原山公園プール 白色スライダーの改修が完了しました

原山公園プール スライダー調査結果の概要

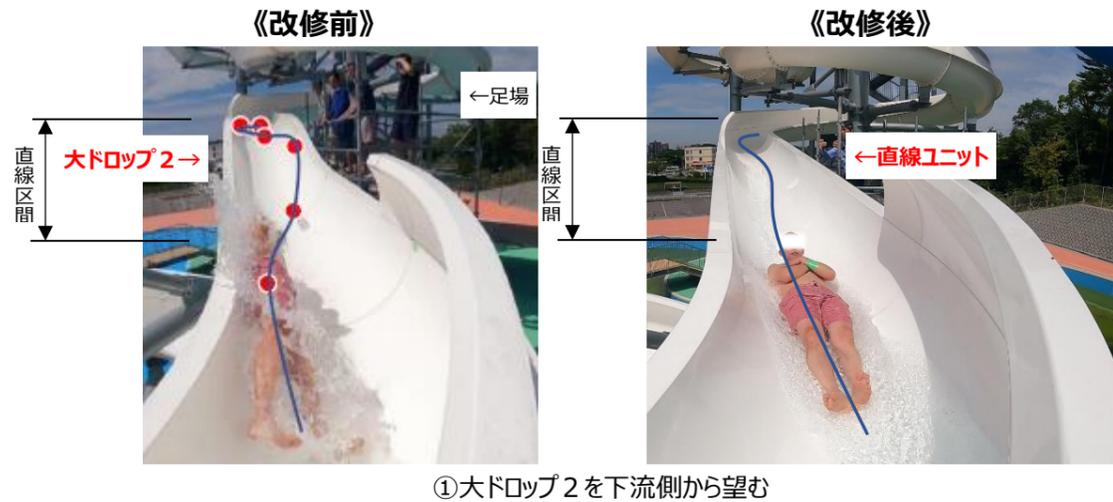
- 大ドロップ 2 の影響により、直前の中盤ループによる体の振れを抑制することができないまま直後の終盤ループ内側に寄った状態で終盤ループ部に突入し、その反動で人によっては体が浮いた状態となり、終盤ループ外側壁面で体を打ち付けたものと推察された。

- 大ドロップ 2 前の中盤ループ滑走時点で滑走速度が速く、遠心力により体が左右に大きく振れてしまい、さらに、大ドロップ 2 で加速し、衝突時の衝撃が大きくなったと推察された。

- 中盤ループと終盤ループの間に、体の揺れを抑える目的で直線ユニットを設けているが、長さが不十分であったと推察された。

【改修 1】：『大ドロップ 2』を撤去し、『直線ユニット』に取り替える

- 大ドロップ 2（相対落差約 66cm）を撤去して直線ユニット（相対落差 0cm）に取り替えることにより、直線区間による横揺れの抑制や、終盤ループ突入前の滑走速度を改修前に比べて約 11%減少させることができる。

【改修 2】：『大ドロップ 1』の落差を小さくする

- 大ドロップ 1（相対落差約 66cm）を撤去して落差の小さいユニット（相対落差約 39cm）に取り替えることにより、中盤ループ突入時の滑走速度を改修前に比べて約 7%減少させることができる。
